# Technisches Gutachten

Inspektionsbericht für eine Windenergieanlage im Rahmen einer wiederkehrenden  
Prüfung zur Bewertung und Prüfung zum Weiterbetrieb, ohne Rotorblätter

## REpower / MD77 / 1,5 MW / 85 m NH

**Prüfbericht-Nr.:** DWTOC-S36248/2023-T

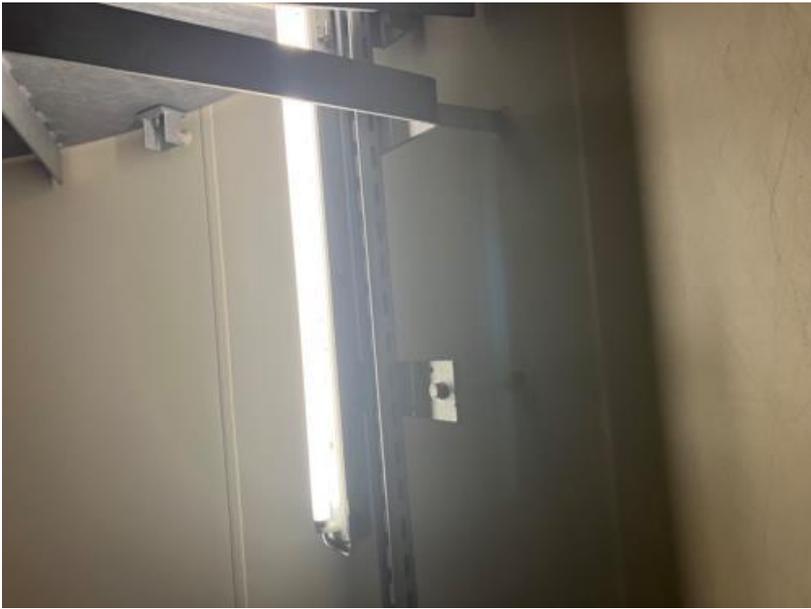
4.4.14	MDK51 WN001	Getriebeölsystem Schläuche / Rohrsystem	OM
4.4.15	MDK30	Bremssystem Antriebsstrang (mechanisch)	
I0126193: Die Bremsscheibe des Sekundärbremssystems ist mit Öl verunreinigt. Die Bremswirkung kann hierdurch beeinträchtigt werden. Die Ursache für das ausgetretene Öl ist zu lokalisieren und nachhaltig zu beheben. Die Bremse ist vollständig von Verunreinigungen zu befreien.			M

I0126194: Einige Hydraulikleitungen weisen Undichtigkeiten auf. Gemäß DGUV 113-020 müssen Hydraulikleitungen bei festgestellten Mängeln, welche den sicheren Weiterbetrieb nicht gewährleisten, ausgetauscht werden. Die betroffenen Hydraulikleitungen müssen erneuert werden.
